Изменение № 1 ГОСТ 27204—87 Формы стальные для изготовления железобетонных изделий. Борты. Конструкция и размеры

Утверждено и введено в действие Постановлением Государственного строительного комитета СССР от 12.10.90 № 85

Дата введения 01.01.91

Тип 2

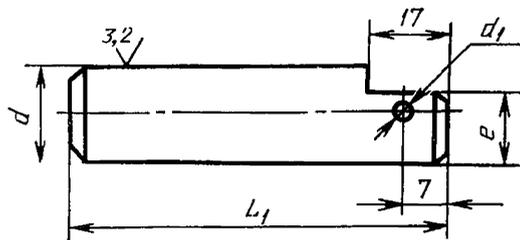
Приложение 9. Пункт 4. Чертеж 22 для типа 2 изложить в новой редакции:
